SOLICITATION AMENDMENT
MODIFICATION DE L'INVITATION

Title - Sujet SVSM - MMN véhicules	
Solicitation No. - N° de l'invitation W8476-06MSMP/L	Amendment No. - N° modif. 008
Client Reference No. - N° de référence du client W8476-06MSMP	Date 2013-11-01
GETS Reference No. - N° de référence de SEAG PW-\$\$BW-008-23908	
File No. - N° de dossier 008bw.W8476-06MSMP	CCC No./N° CCC - FMS No./N° VME
Solicitation Closes - L'invitation prend fin at - à 02:00 PM on - le 2013-12-17	
Time Zone Fuseau horaire Eastern Daylight Saving Time EDT	
F.O.B. - F.A.B. Plant-Usine: <input type="checkbox"/> Destination: <input checked="" type="checkbox"/> Other-Autre: <input type="checkbox"/>	
Address Enquiries to: - Adresser toutes questions à: Lortie, Yves	Buyer Id - Id de l'acheteur 008bw
Telephone No. - N° de téléphone (819) 997-7268 ()	FAX No. - N° de FAX (819) 997-0786
Destination - of Goods, Services, and Construction: Destination - des biens, services et construction: voir au présentes

Véhicules de modèle militaire normalisé (MMN)**Modification no 8**

SYSTÈME DE VÉHICULE DE SOUTIEN MOYEN (SVSM)

Calendrier BA-3-1 – Installation d'équipement électronique dans le véhicule sans SPB

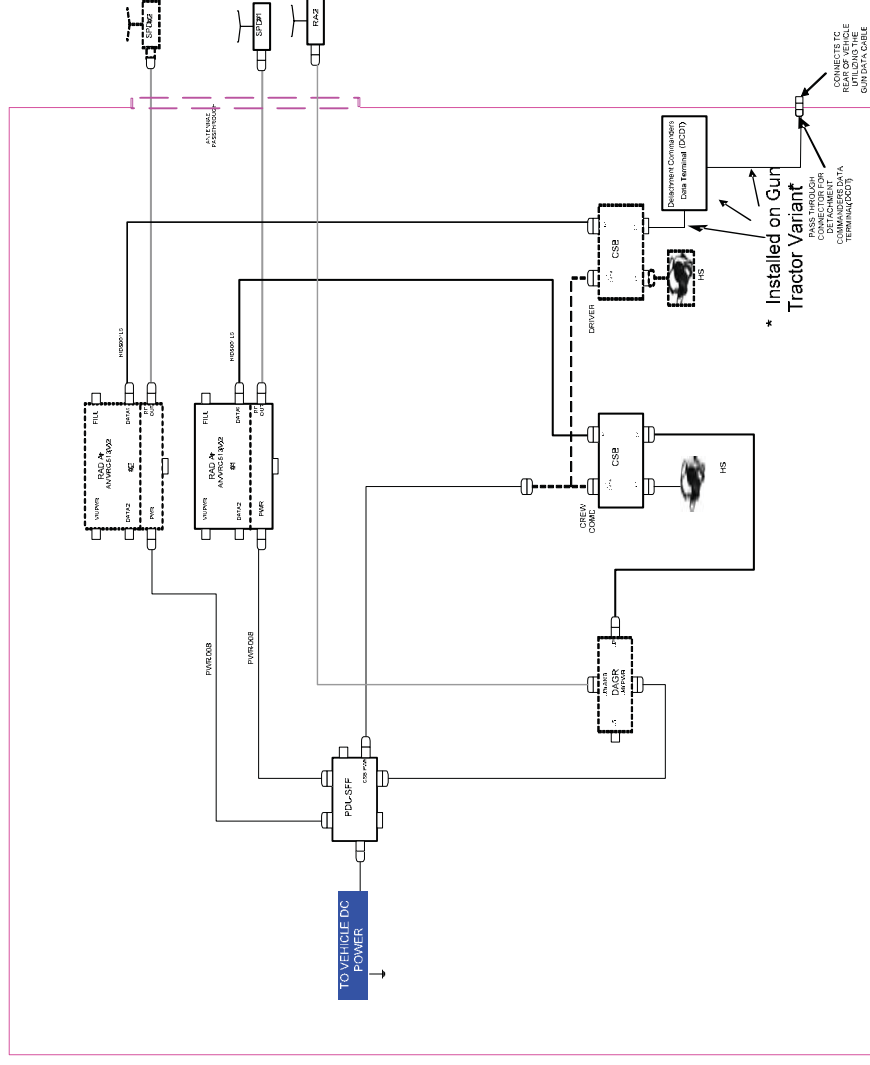
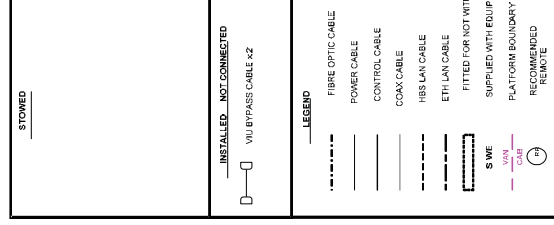
2. **À la Partie 7, Annexe B - Énoncé des travaux, Appendice BA, Pièce jointe BA-3, Cédule BA-3-1 - Installation d'équipement électronique dans le véhicule sans SPB**

Supprimer : en entier

Insérer : Cédule BA-3-1 - Installation d'équipement électronique dans le véhicule non conçu pour accepter les SPB - Révision 1 (voir en pièce jointe)

Calendrier BA-3-2 – Installation d'équipement électronique dans le véhicule avec SPB

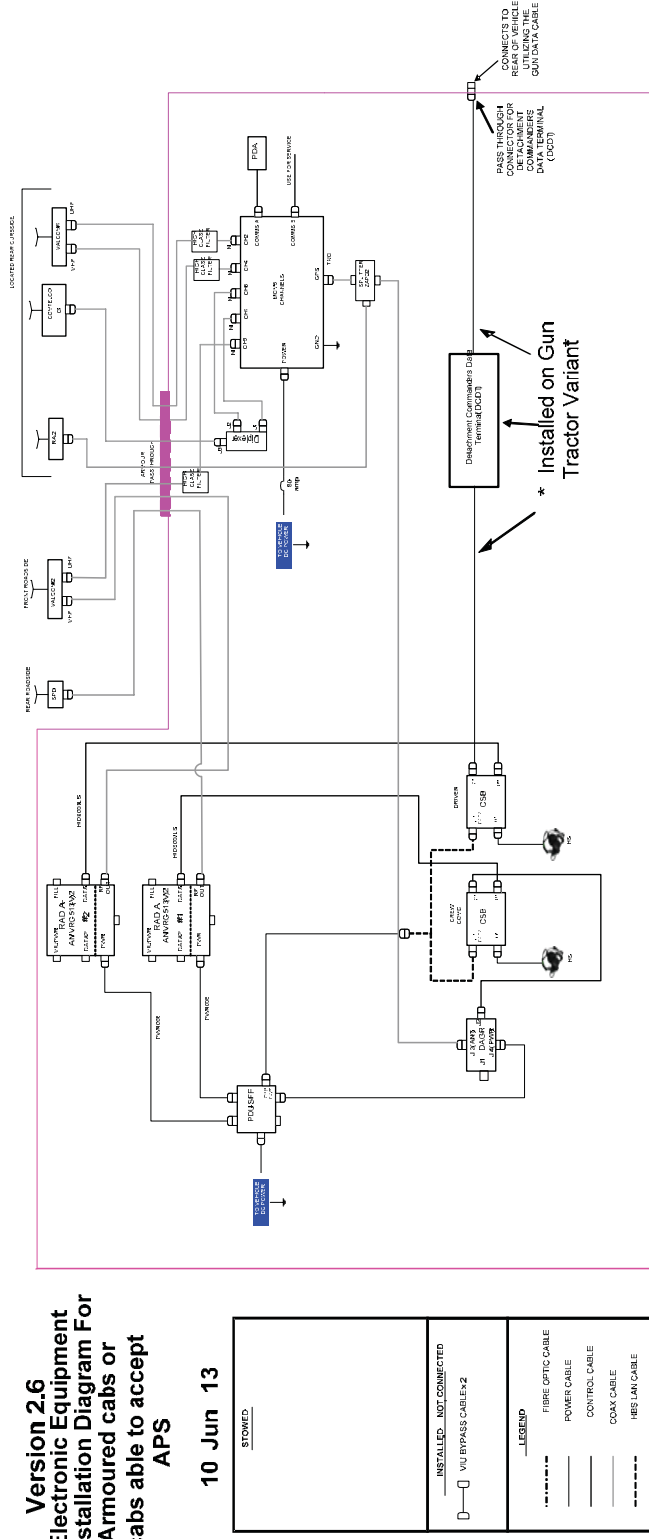
3. **À la Partie 7, Annexe B - Énoncé des travaux, Appendice BA, Pièce jointe BA-3, Cédule BA-3-2 - Installation d'équipement électronique dans le véhicule avec SPB**

Supprimer : en entier

Insérer : Cédule BA-3-2 - Installation d'équipement électronique dans le véhicule avec SPB - Révision 1 (voir en pièce jointe)
